**AVIS RELATIF A LA PROTECTION
CONTRE LES EVENTUELS EFFETS NOCIFS ET NUISANCES
PROVOQUES PAR LES RAYONNEMENTS NON IONISANTS
GENERES PAR DES ANTENNES EMETTRICES STATIONNAIRES**

Commune : CHARLEROI - Exploitant : ORANGE

Référence exploitant : 448C1_1 & 30311C1_1 & 40311C1_1 & 50311C1_1

Rapport n° 2119 / 2023

Figure 1 : Vue en plan des lieux de séjour et des points de contrôle

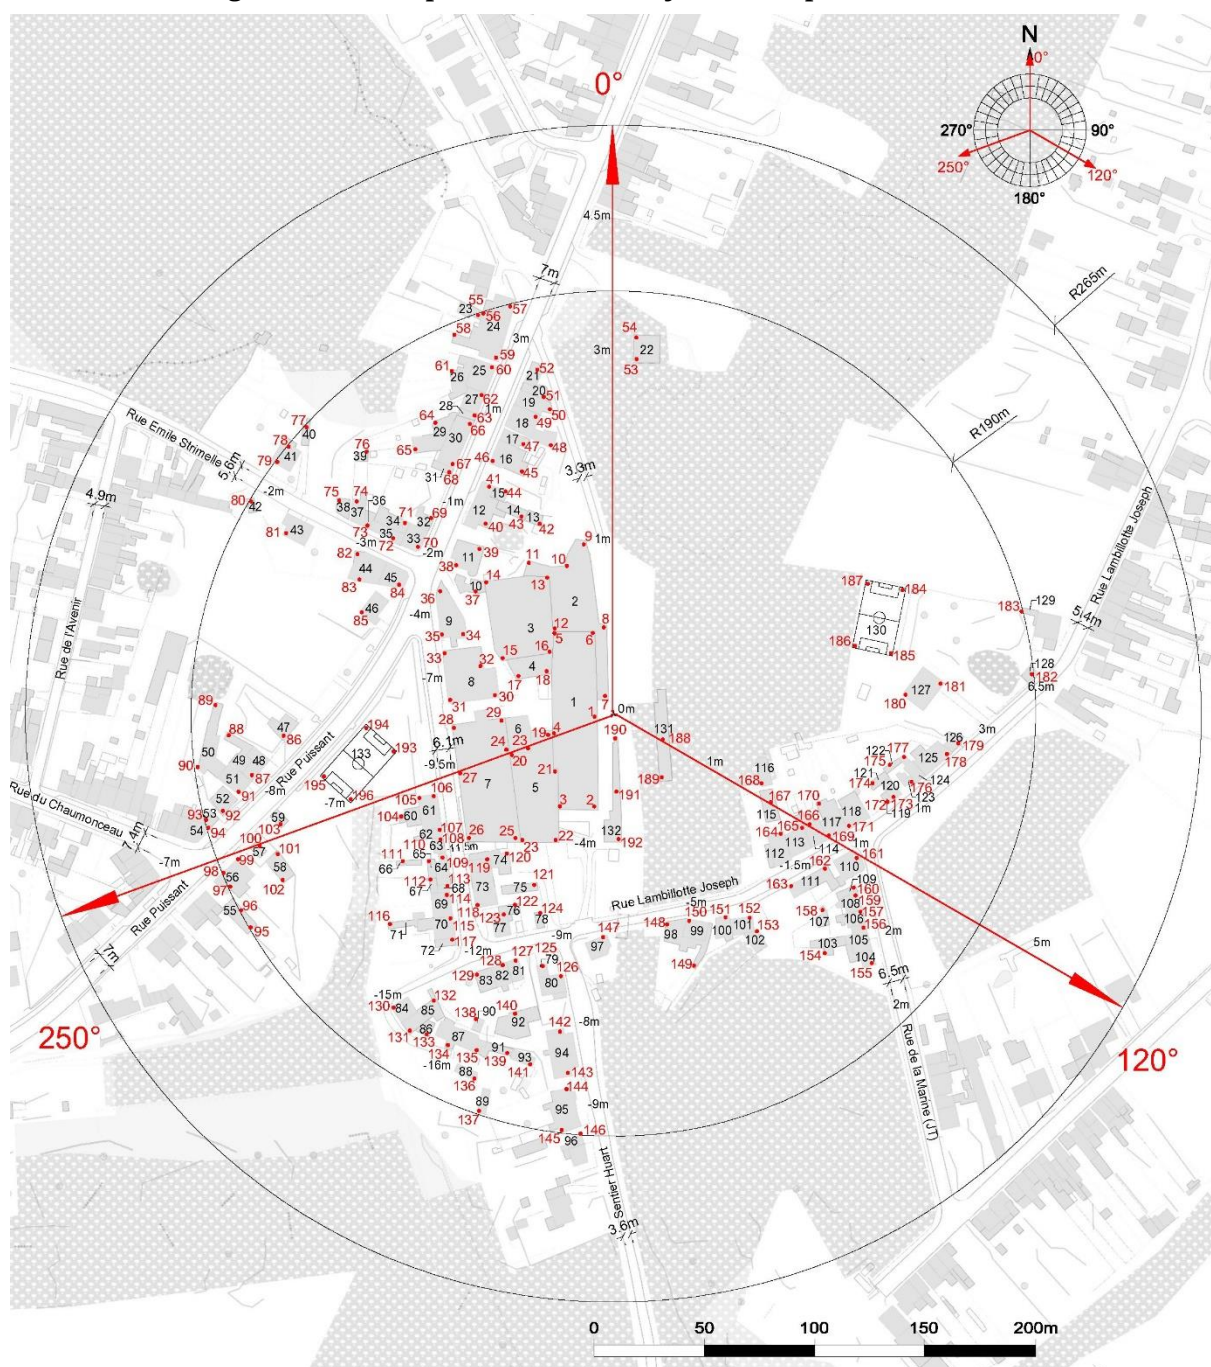
- le numéro du point de contrôle repris sur un des plans de la figure 1;
- le numéro du LS dans lequel se trouve le point de contrôle de la 1^{ère} colonne ;
- l'atténuation d'obstacle prise en compte pour le calcul de l'indice d'exposition dans le LS ;
- le résultat du calcul de l'indice d'exposition.

N° point de contrôle	LS	Atténuation (dB)	Indice d'exposition relatif à la limite par installation IE_i
196	LS133	0,0	0,325
164	LS112	3,0	0,315
13	LS3	3,0	0,290
195	LS133	0,0	0,289
165	LS113	3,0	0,286
166	LS114	3,0	0,274
170	LS117	3,0	0,262
194	LS133	0,0	0,206
9	LS2	3,0	0,201
169	LS117	3,0	0,194
42	LS13	3,0	0,192
163	LS111	3,0	0,180
162	LS111	3,0	0,179
43	LS14	3,0	0,178
167	LS115	3,0	0,167
171	LS118	3,0	0,151
193	LS133	0,0	0,139
45	LS16	3,0	0,134
44	LS15	3,0	0,131
14	LS3	3,0	0,123
152	LS101	3,0	0,122
11	LS2	3,0	0,118
40	LS12	3,0	0,115
174	LS121	3,0	0,111
151	LS100	3,0	0,110
39	LS11	3,0	0,109
161	LS110	3,0	0,104
48	LS18	3,0	0,103
153	LS102	3,0	0,103
41	LS12	3,0	0,101
103	LS59	3,0	0,099
86	LS47	3,0	0,094
110	LS65	3,0	0,093
23	LS6	3,0	0,090
6	LS1	3,0	0,089

En ce qui concerne les antennes de l'installation mentionnées dans le tableau 1, la distance maximale à laquelle la limite pourrait être atteinte, à l'extérieur, est égale à 77,8 m. S'il n'y a pas de LS à une distance inférieure, les antennes respectent forcément la limite d'immission.

Dans le cas des LS situés à l'intérieur des bâtiments, une atténuation d'obstacle est prise en compte et il en résulte que la distance maximale à laquelle la limite pourrait être atteinte se réduit à 55,1 m.
